改善箇所説明図②

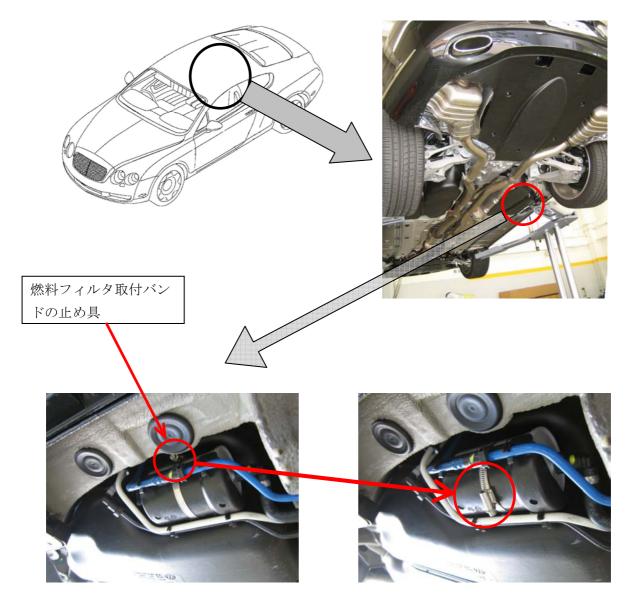
改良された燃料フィルタが取り付けられているが 取付バンドの止め具の位置が不適切なもの 改良された燃料フィルタが取り付けられ 取付バンドの止め具の位置を改善したもの

改良された燃料フィルタが取り付けられた車両において、燃料フィルタの取付バンドの止め具の位置に不 適切なものがあるため、フィルタの表面処理に損傷を与え、道路凍結防止剤による腐食が発生することが ある。そのため、そのまま使用を続けると燃料が漏れるおそれがある。

全車両、取付バンドの位置を確認し、不適切なものは取付位置を改善するとともに、燃料フィルタを新品と交換する。
